**Avis de la Mission Régionale d'Autorité environnementale
Nouvelle-Aquitaine
relatif au projet de parc agrivoltaïque aux lieux-dits « Rebeyrix » et
« La Besse » dans la commune d'Aix (19)**

AVIS NA-2026-016256/A P

Localisation du projet :	Commune d'Aix (19)
Maître d'ouvrage :	SAS ESCOFI
Avis émis à la demande de l'Autorité décisionnaire :	Préfet de la Corrèze
En date du :	2 avril 2026
Dans le cadre de la procédure d'autorisation :	Permis de construire
L'Agence régionale de santé et le Préfet de département au titre de ses attributions dans le domaine de l'environnement ayant été consultés.

De gauche à droite en haut : carte de localisation des zones humides sur cirière d'habitats pour les secteurs nord et sud et en bas : carte de localisation des zones humides sur la base du critère pédologique – extraits de l'étude d'impact, pages 159, 160 et 164.

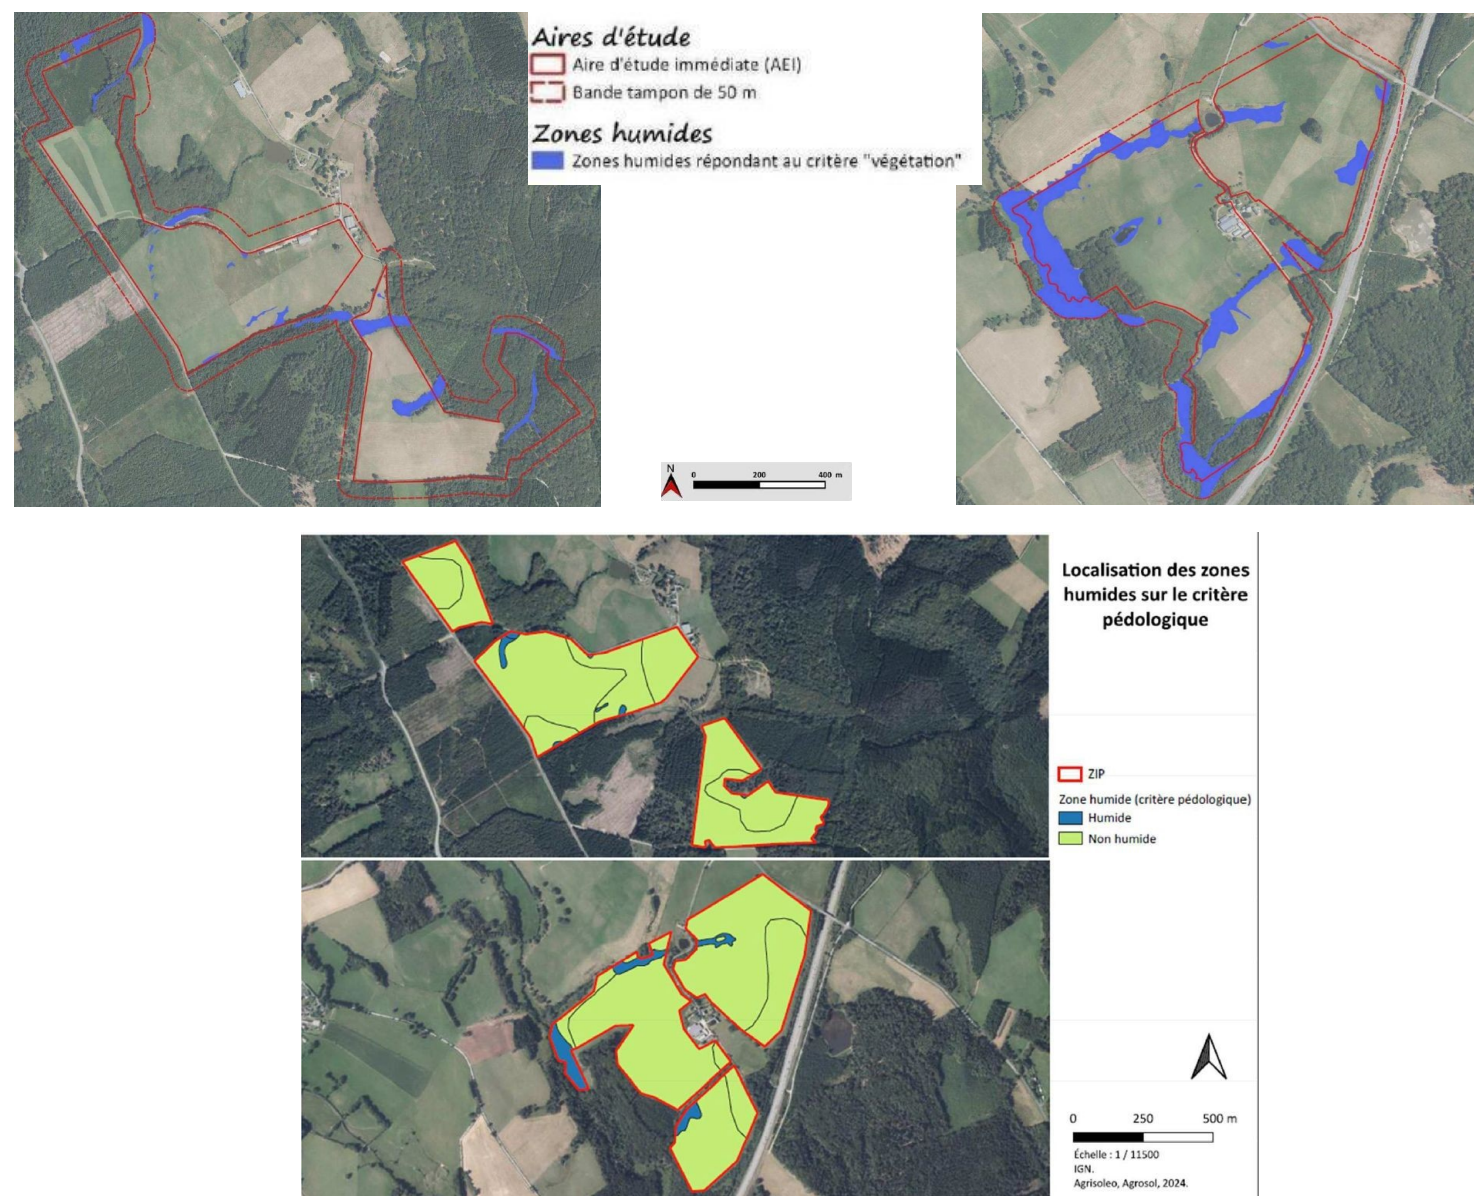
Le dossier indique avoir procédé à leur caractérisation réglementaire¹³ à une date non spécifiée pour les relevés d'habitats et d'espèces végétales indicatrices, et en mai 2024 pour les sondages pédologiques matérialisés sur l'ensemble de l'AEI des deux secteurs (93 réalisés).

Au total, ce sont donc 11,84 ha de zones humides qui ont été inventoriées, sur la base des deux critères, dont une petite partie recoupe le périmètre strict d'implantation du projet. Ces zones sont matérialisés dans des cartes visibles pages 159, 160 et 184, reproduites ci-après :

Carte de synthèse des enjeux du milieu naturel du site du projet (à gauche, secteur nord et à droite, secteur sud) – Extrait de l'étude d'impact, page 224 et 225.

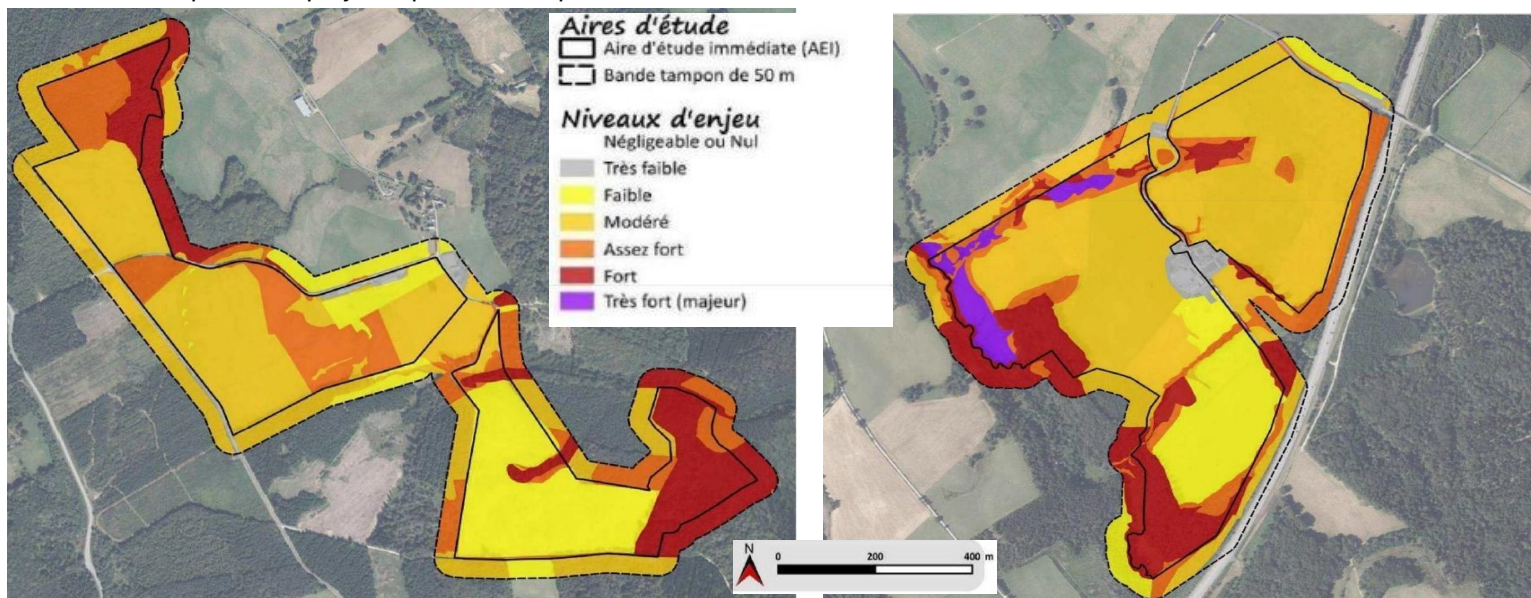
L'étude d'impact comporte des séries de cartes pour les habitats, espèces floristiques et chaque groupe faunistique les superposant aux emprises du projet sur les deux secteurs. Les niveaux d'impacts bruts¹⁶ attribués à chaque groupe par le dossier vont de négligeable/faible à modéré (prairies à Berce et certaines espèces d'oiseaux).

La MRAe recommande de préciser si l'évaluation des impacts pour les habitats, la flore et la faune inclut le périmètre de mise en œuvre des OLD dont la portée reste par ailleurs à préciser.
